改善箇所説明図

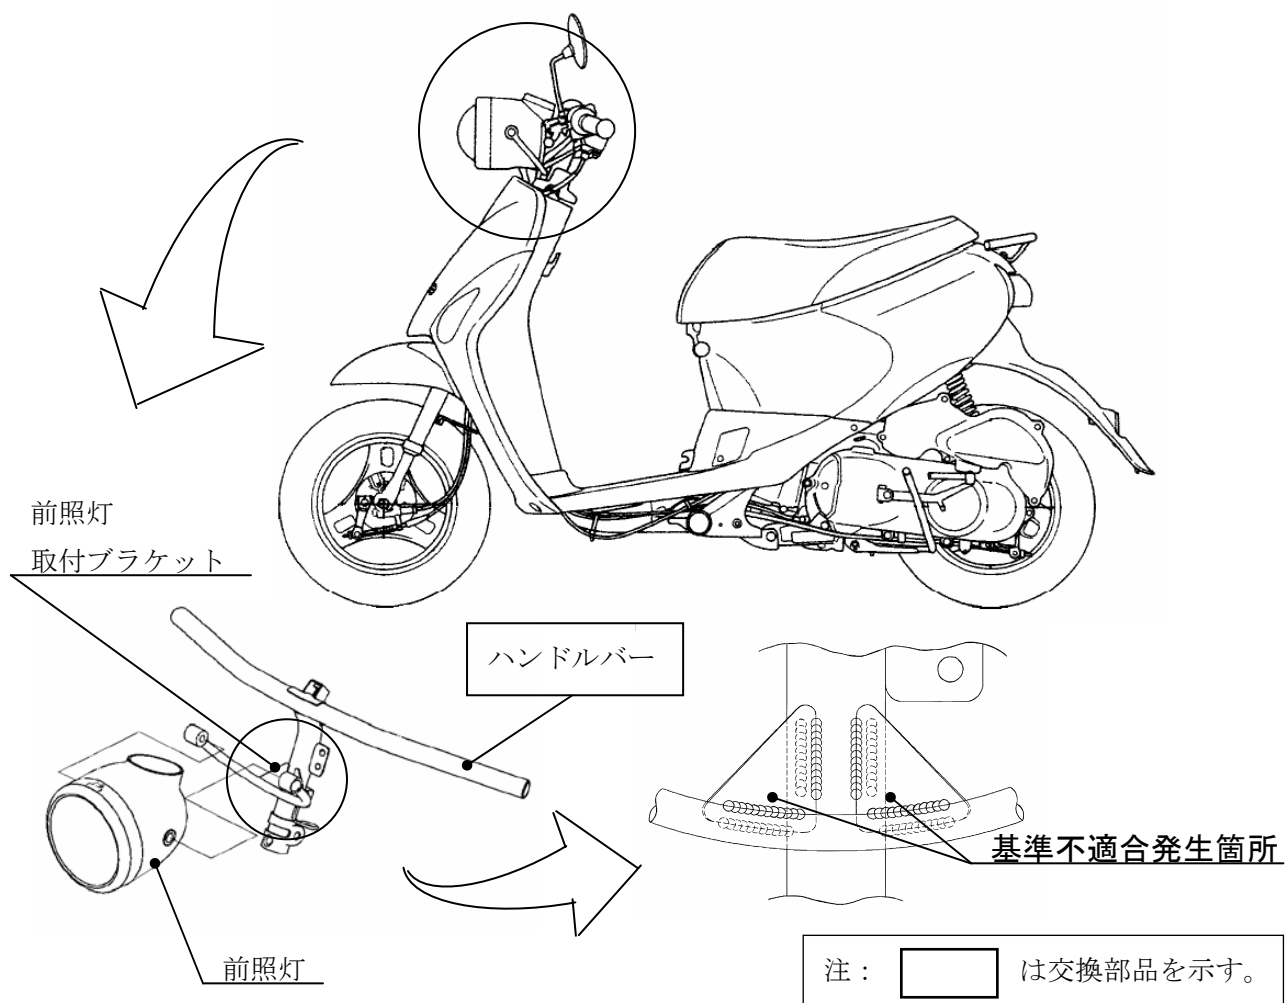
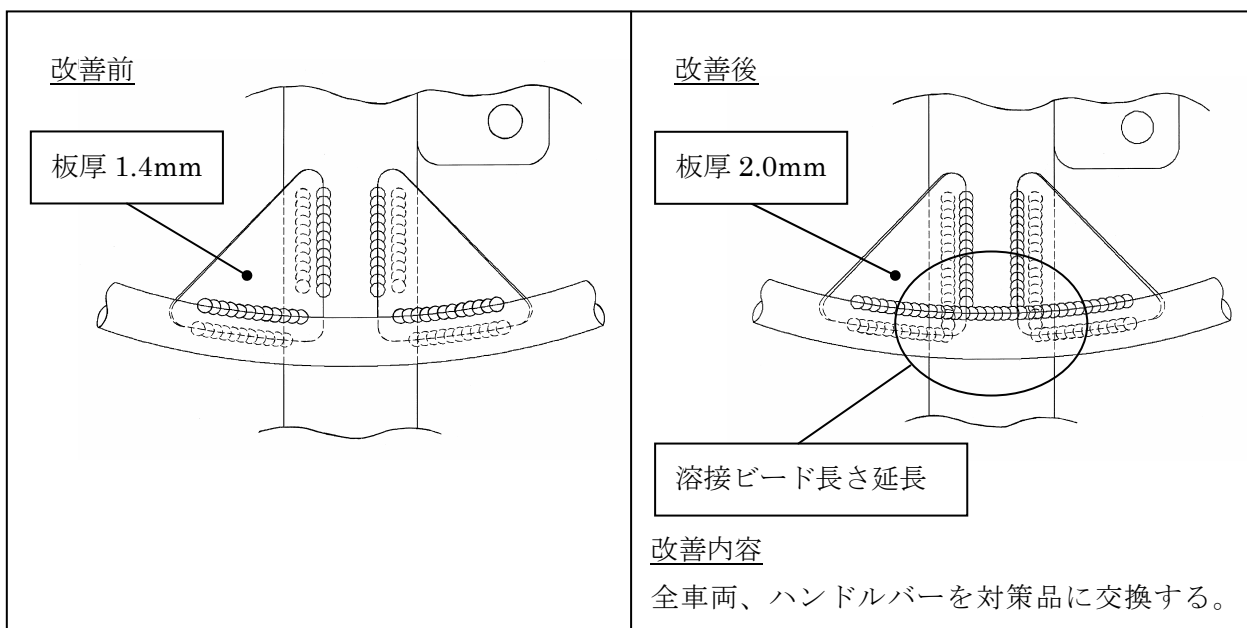
（ ハンドルバーに取り付けられた前照灯取付ブラケットの強度が不足しているため、走行時の振動により、当該ブラケットが折損し、前照灯が脱落するおそれがある。）

識別：緑色のシールをハンドルバーに貼り付ける。
